## 第1回変更

施工年度	平成 27 年度
工事名	千波公園西側駐車場污水管改築工事
公園名	千波公園
工事箇所	水戸市 千波町 地内
図面種別	系統図
縮尺	S=1/2500
図面番号	全 7 葉の内 2 号
都市計画部 公園緑地課

施工年度	平成27年度
工事名	千波公園西側駐車場汚水管改築工事
公園名	千波公園
工事箇所	水戸市千波町地内
図面種別	平面図・縦断面図
縮尺	図示
図面番号	全7葉の内3号
内容表示

平面図 縮尺S=1/500

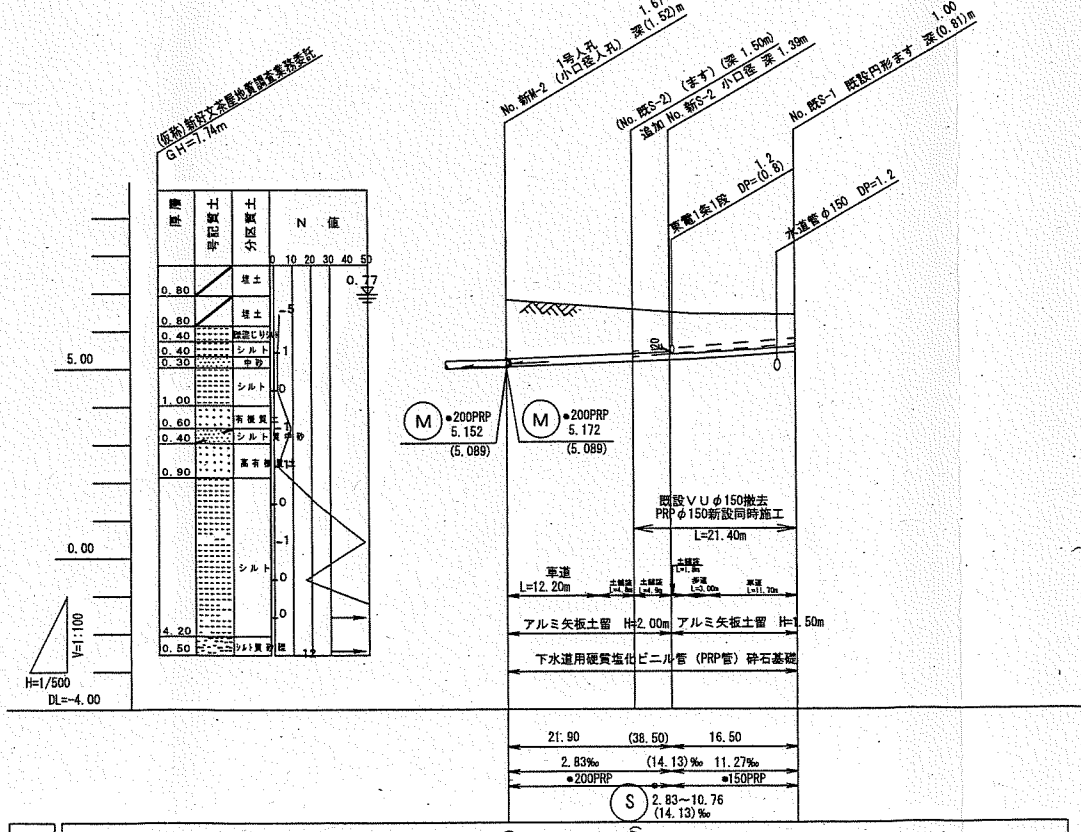
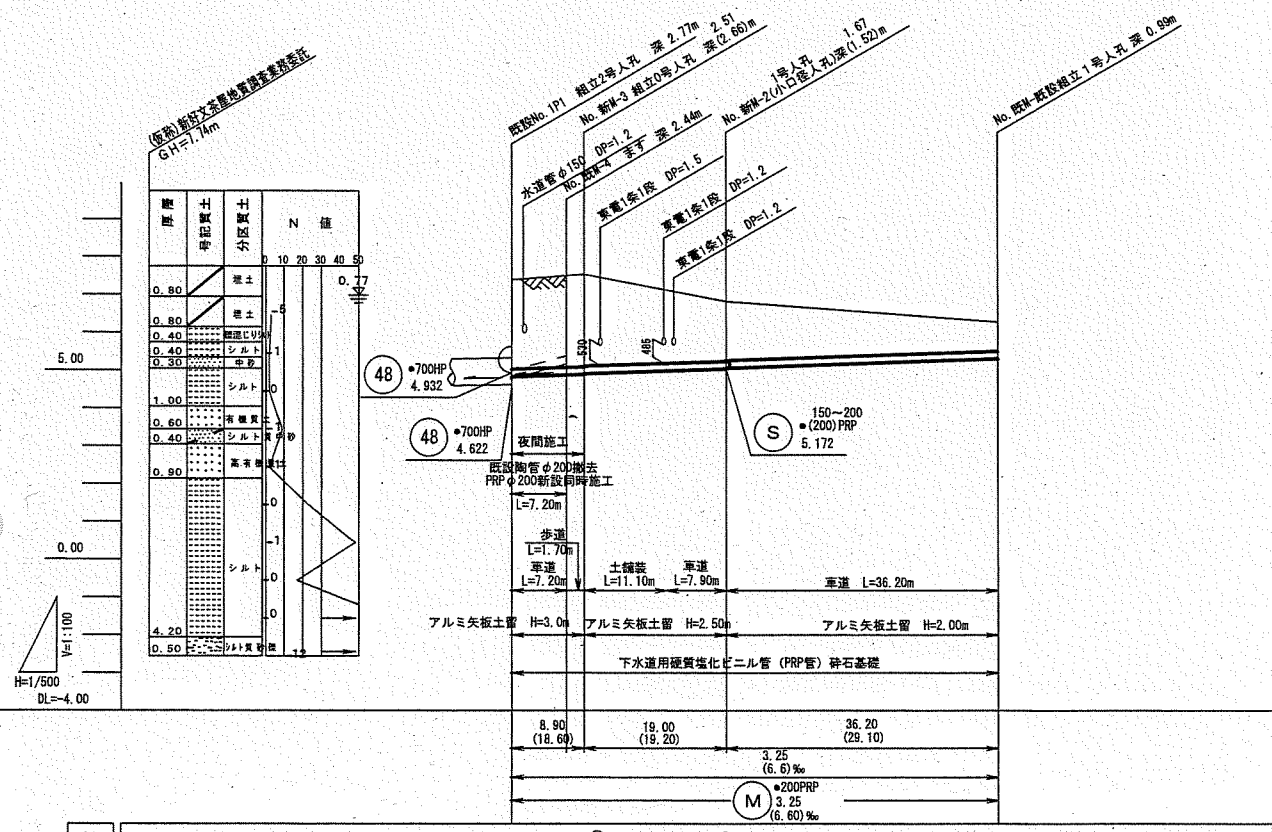
第1回変更追加
